Objet : Révision du PLUi du territoire Grand Orly Seine Bièvre

NOTE EXTERNE	
DE LA PART DE	Sadev 94
DESTINATAIRE	EPT Grand Orly Seine Bièvre
DATE	02/04/2025

ZAC IVRY CONFLUENCES – Elaboration du PLUI – Remarques zone UP14

Plan de zonage

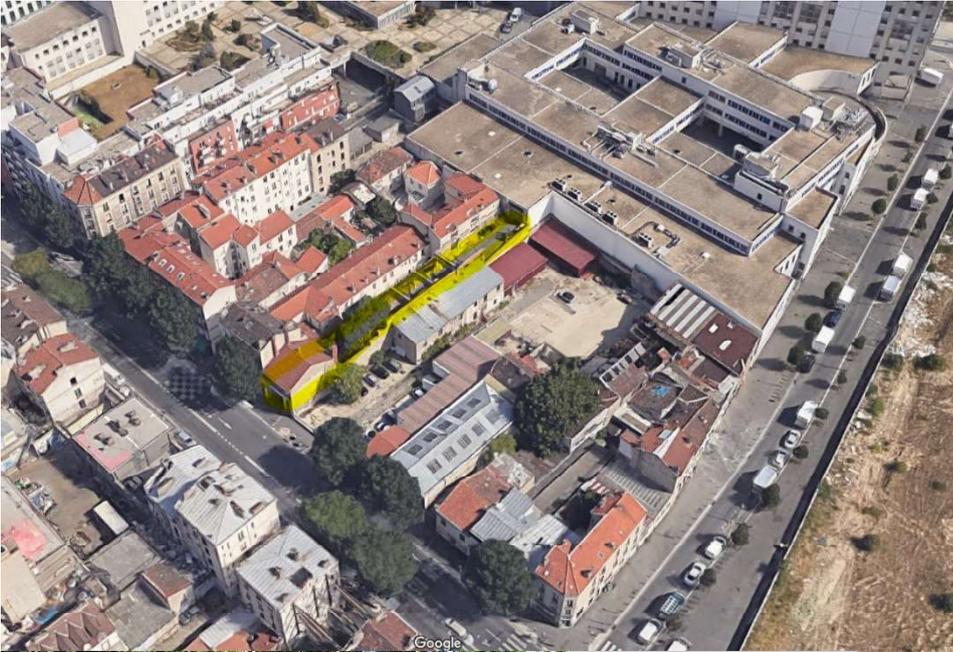
Le plan de zonage du PLUi a inclus le bout de parcelle AX44 (flèche rouge ci-dessous) en zone UP14 alors que ce bout de parcelle fait partie de la zone UA : accès en rampe au site ParySeine depuis le boulevard PVC via un passage sous porche (voir photos ci-dessous).

- **Modification du plan de zonage**

- **Plan de zonage : limite zones UP 26/27**

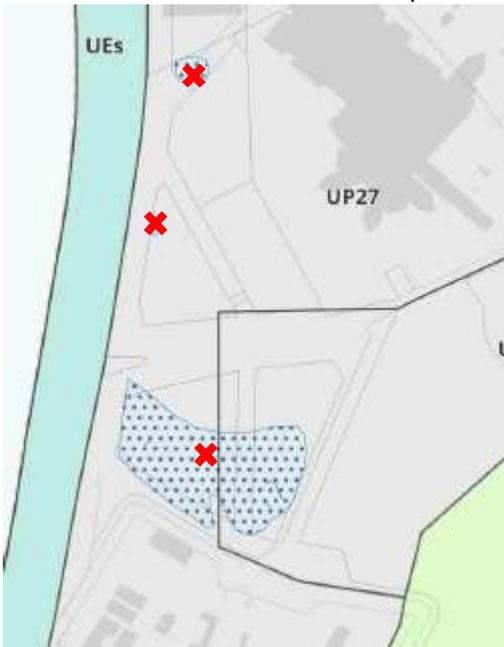
Modifier le périmètre de la zone UP 27 pour que les lots cessibles D1a, B4 et B3b y soient bien intégrés en totalité.

- **Plan de zonage prescriptions : cartographie alignement arbres**

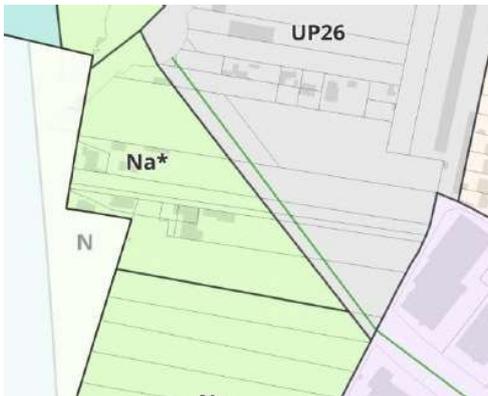
Alignement d'arbres à supprimer entre la ZAE de l'Epi d'OR et l'avenue de la République. Il n'existe pas d'alignement d'arbres à cet endroit.

- **Règlement UP26 page 296**

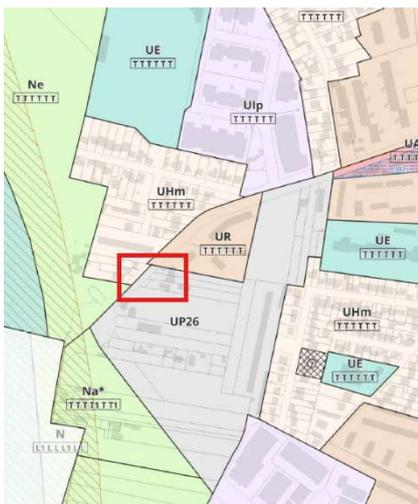
L'article 9 – hauteurs maximales des constructions, comporte une règle qui n'est pas compatible avec le projet urbain du secteur Sud de la ZAC Campus Grand Parc qui prévoit des hauteurs de constructions plus importantes que celles permises dans le PLU en limite de zone UHm. Telle qu'elle est écrite, la règle ne tient pas compte du fait qu'il y ait une voirie entre la zone UH et la zone UP et contraint les hauteurs du secteur République à une hauteur maximale égale à la distance entre le point le plus proche du bâtiment avec la zone UH plus 10m et moins la largeur de la voirie de la République (soit approximativement une hauteur de bâtiment limitée dans une bande de 30m à partir de l'alignement pour le lot faisant face à la zone UHm). Il est proposé d'insérer la rédaction suivante : *Si la zone UH et la zone UP sont séparées par une emprise publique (voie, place...) alors la bande des 30m ne s'applique pas sur la zone UP.*
